Addendum

vergunningaanvraag Staalduinen Logistics

26 januari 2023

Aangepaste bijlage

werknnummer	1505
blad	A0_54-H Begane grond
werk	Stadkruis Logistiek BV onderdeel: Hal-C, fase II
onderdeel	Bestektekening
schaal	1:100
formaat	A0
getekend	jk
datum	10-02-2017
wijz. datum	A -> d.d. 09-03-2017

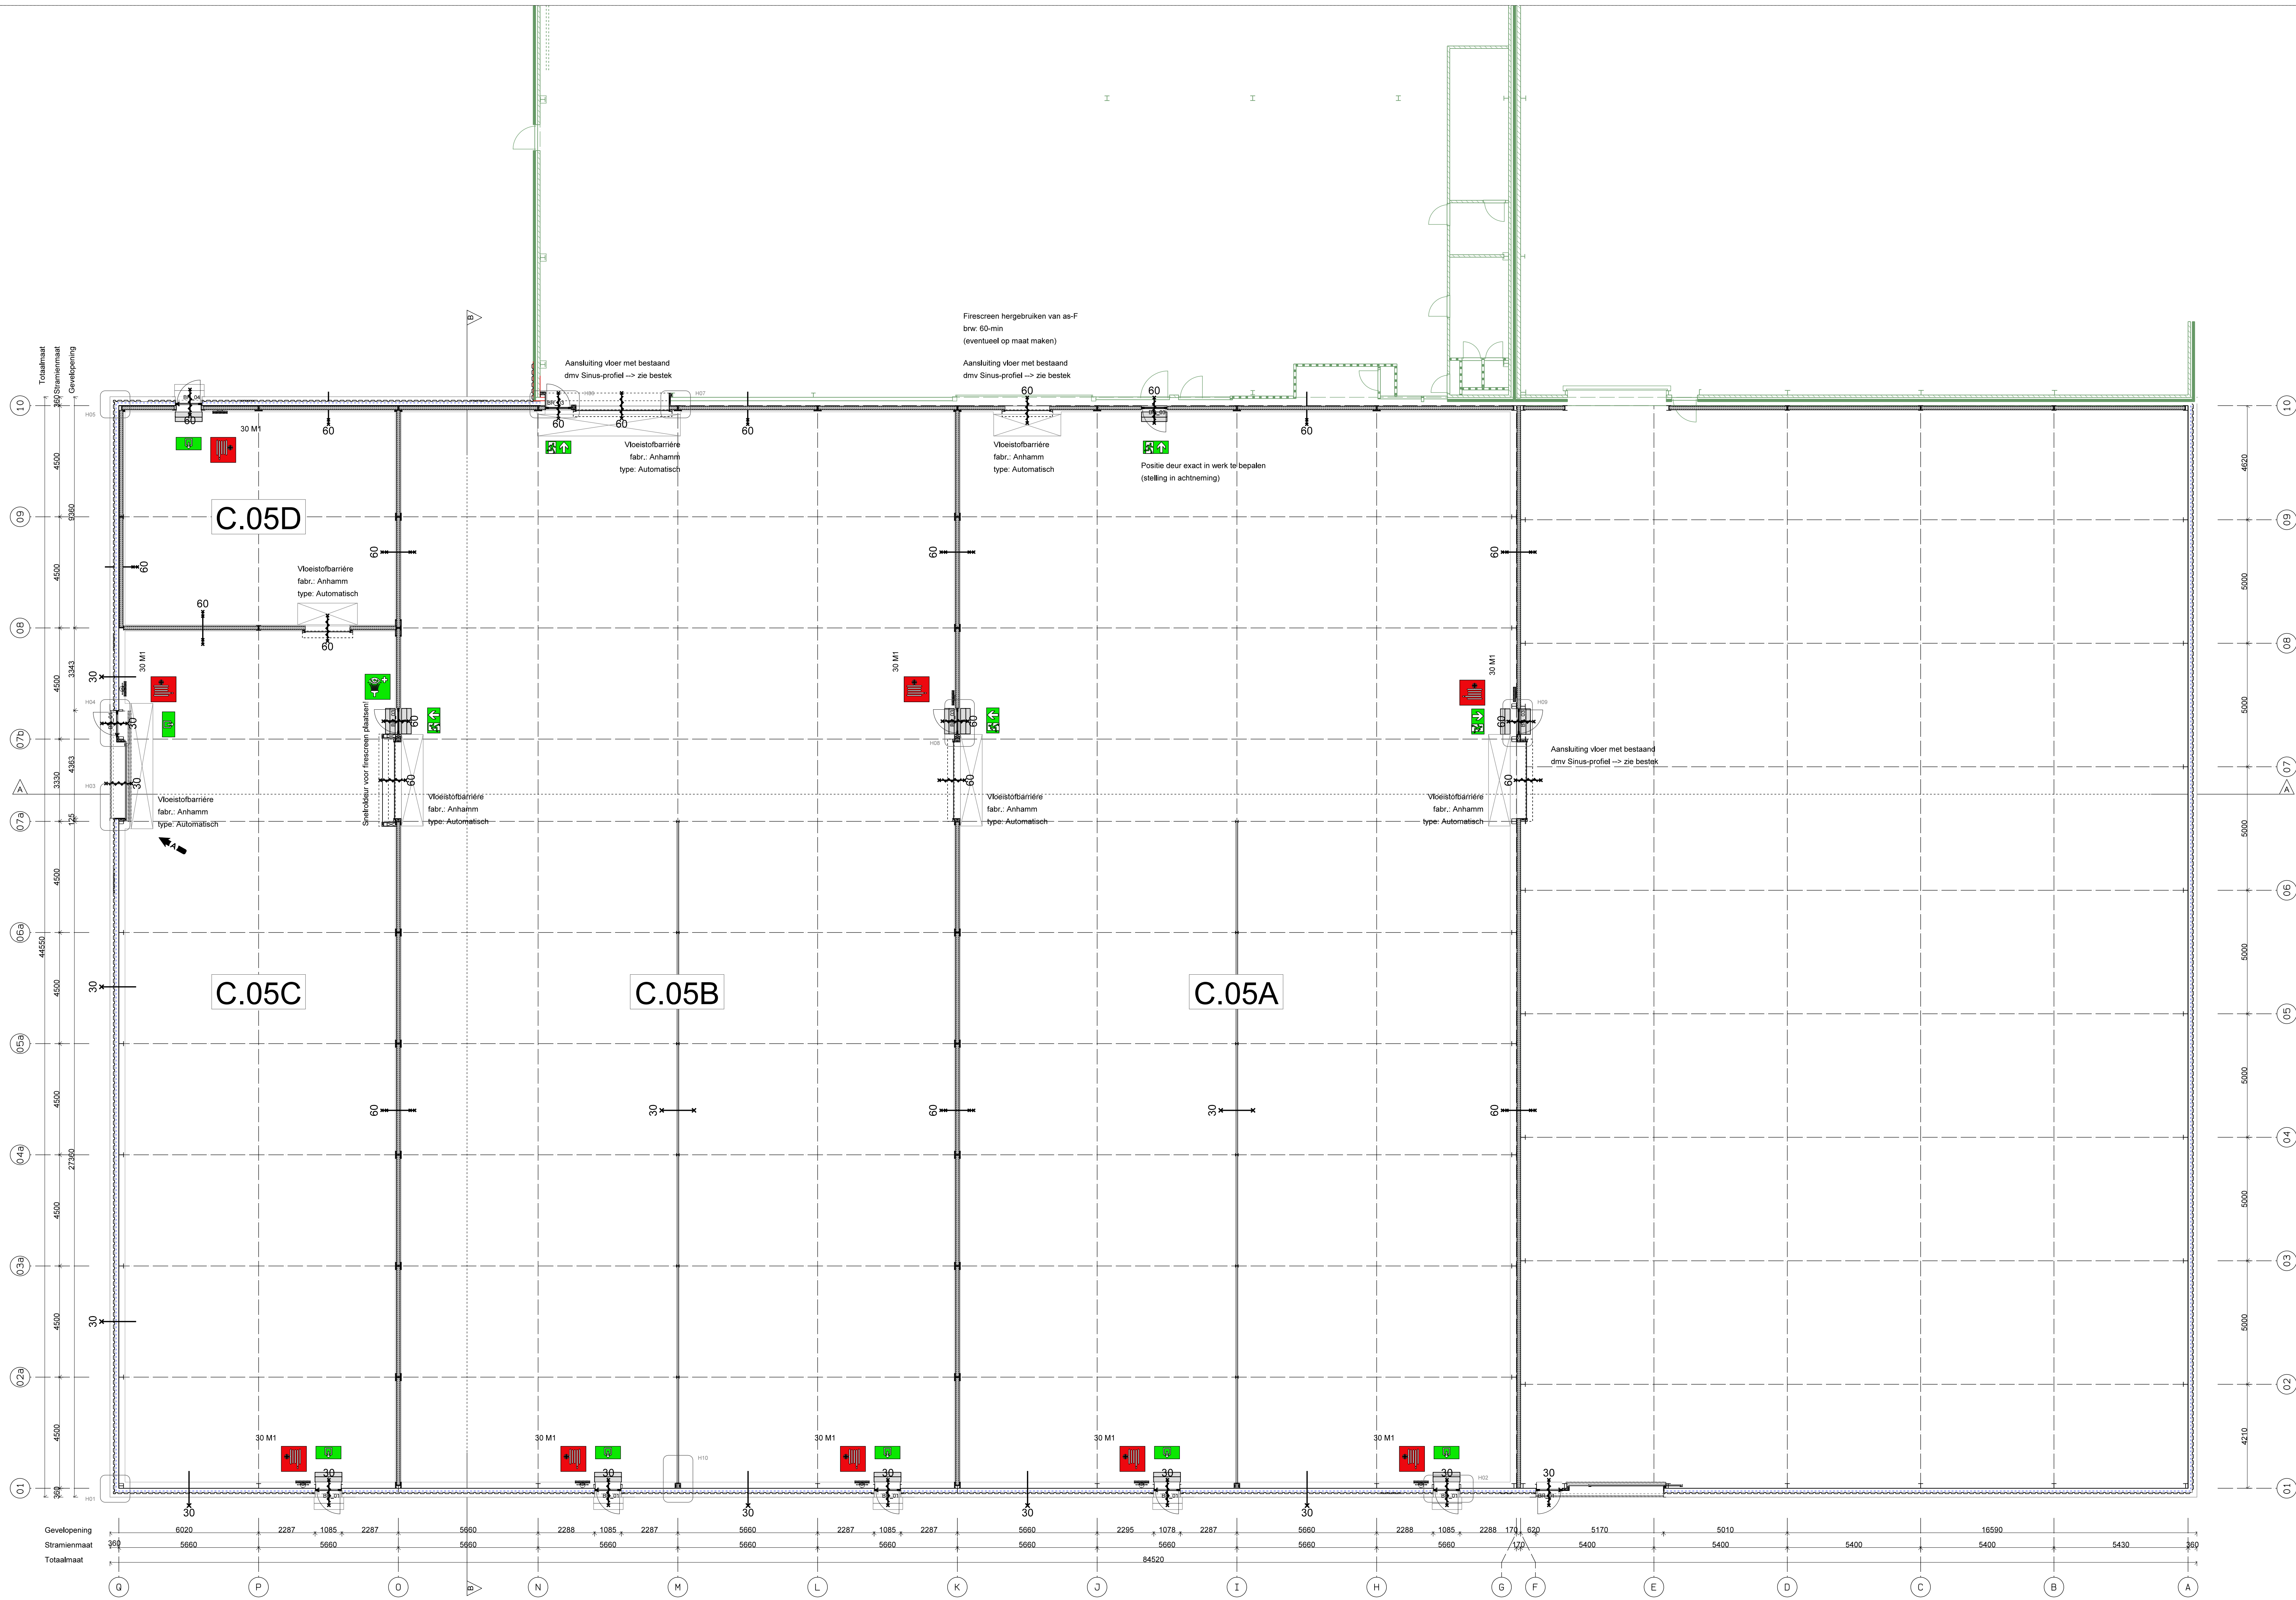
Opmerking: 'Hoeveelheid aanwezige gevaarlijk stoffen i.r.t. beschermingsniveau brandveiligheid'

In de bijlage is de toetsing aan de richtlijn PGS15 opgenomen, waarin ook beschermingsniveau 3 wordt onderbouwd. In de bijlage is in paragraaf 3.1 toegelicht dat Hal C is voorzien van de voorgeschreven compartimentering en tevens is de toelichting op de spuitbushokken verduidelijkt.

De voorkeur gaat naar een combinatie van 1 en 2 met handhaving van bestaand beschermingsniveau (3). Wij verzoeken dit in de vergunning op te nemen.
